Make	Model	Year	Install	ECU	Lights	Locks	Trunk/Hatch	I/O Changes
DL-TL2 Toyota	Sienna PTS AT	2011-20	Type 1	1/DKP	Park / Auto Yes	No	No	Green White/Blue N/A

FTI-TLP4: Notas de instalación y configuración

Descripción general: Conector de cerradura de puerta mal cableado, se requiere reparación en campo.

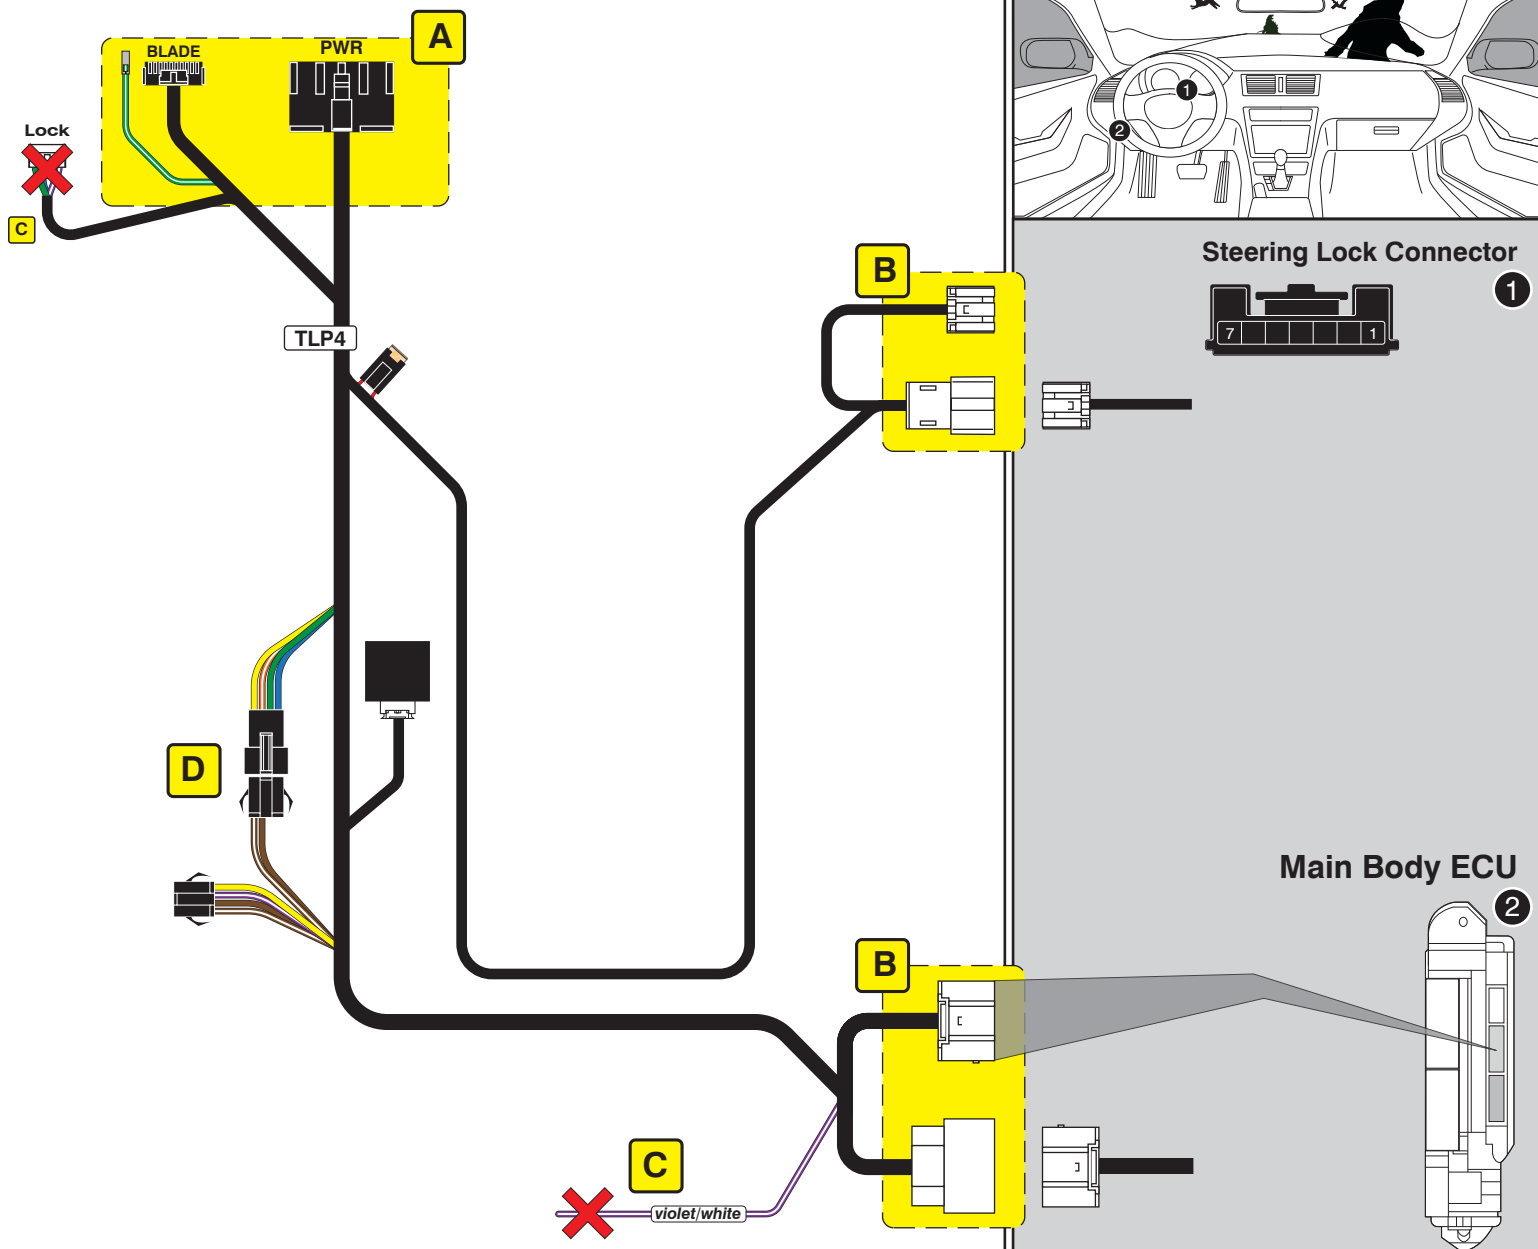
Problema: una revisión de las muestras más recientes de arneses en T FTI-TLP4 reveló un cable de salida troncal fuera de lugar en el conector de 6 pines conector de accesorios de bloqueo que requiere que el cable se reubique en la posición correcta, para garantizar un funcionamiento seguro cuando se usa. **El uso del arnés sin abordar el problema dará como resultado una falla en el control del maletero/escotilla, y es posible daño al vehículo BCM.**

Corrección: El cable morado/blanco del arnés en la última producción de arneses FTI-TLP4 se insertó en el posición normalmente utilizada para la conexión de alimentación de +12 V en el arnés de accesorios. Antes de completar la instalación, el instalador debe reubicar el cable morado/blanco del arnés en la posición correcta, 1 espacio hacia adentro en el conector de 6 pines, vea ilustraciones a continuación en la Fig. 2. Para reubicar la terminal, usando un pico fino o un cuchillo tipo Olfa, presione la lengüeta de bloqueo de la terminal y tire de la cable de la carcasa del conector. Una vez que la terminal ha sido removida de la carcasa, nuevamente usando el pico o cuchillo, levante la lengüeta de bloqueo aproximadamente 1/16" (1,5 mm) y vuelva a insertar el terminal en la posición correcta. Si en el examen inicial de el arnés el conector del accesorio de bloqueo se parece a la ilustración de la Fig. 2, no es necesario modificarlo, el cable está en la posición adecuada.
